安井小学校改築工事にかかる工事請負変更契約締結に関する意見決定の件

工事請負契約変更の件

- 1 変 更 理 由 現場調査の結果、アスベスト含有建材の追加除去に伴う数量変更、地中埋設物撤去に伴う山留工事の仕様・数量変更等により工事費が増額となるため。
- 2 原契約の目的 安井小学校改築工事
- 3 契約の相手方 西宮市池田町12番20号  
新井組・安武建設 特定建設工事共同企業体
- 4 工 期 令和3年3月24日から令和6年3月8日まで

工事請負契約変更の件 (安井小学校改築工事)

① アスベスト含有建材の追加撤去

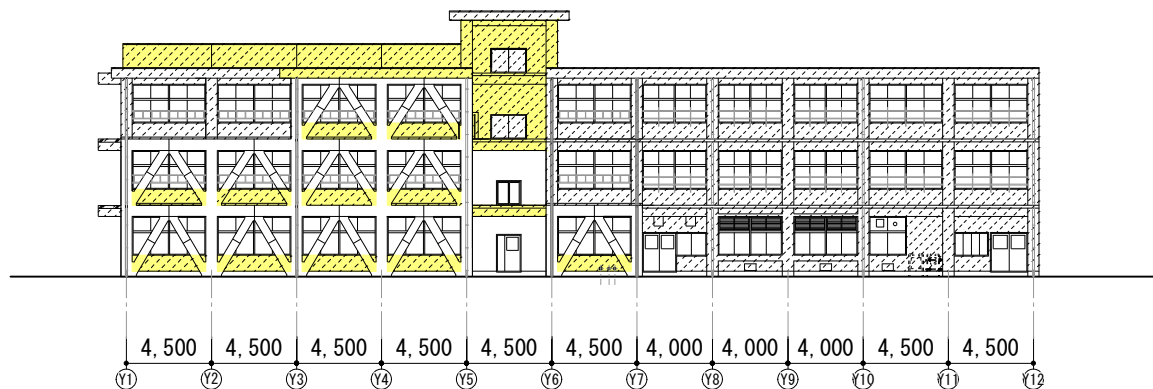
- ① アスベスト含有建材の追加撤去  
・・・約5,000,000円
- ② 地中埋設物撤去に伴う山留工事の  
数量変更・仕様変更  
・・・約-1,000,000円

■■■■ アスベスト含有建材（外壁塗材）の追加撤去範囲

② 地中埋設物撤去に伴う山留工事の数量変更・仕様変更

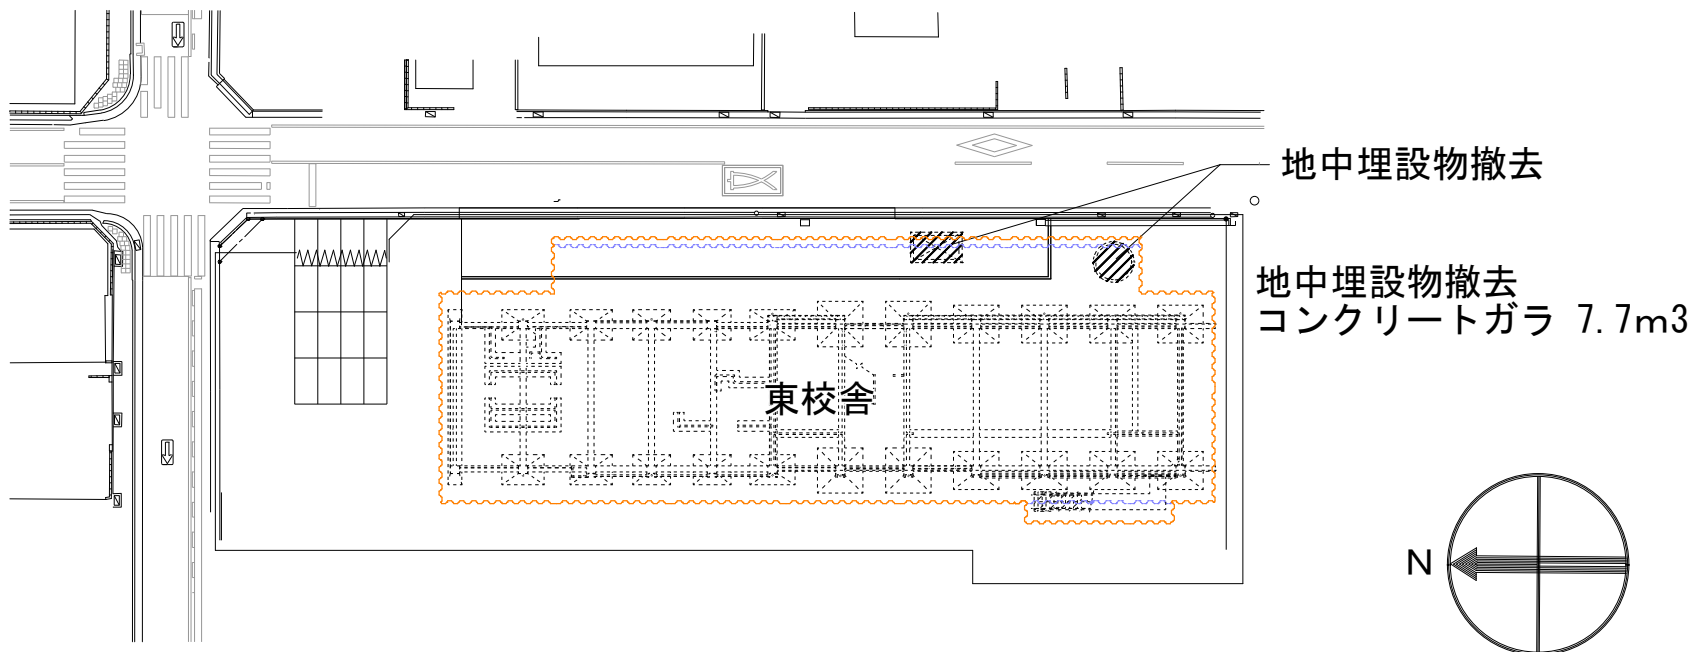
※地中埋設物の発見に伴い当初予定の山留位置を変更。併せて再度地盤を確認の上山留材の仕様を変更。

型	材長	全長	重量
当初	Ⅳ型	8.0m	136m	220 t
変更後	Ⅲ型	8.5m	138.4m	189 t
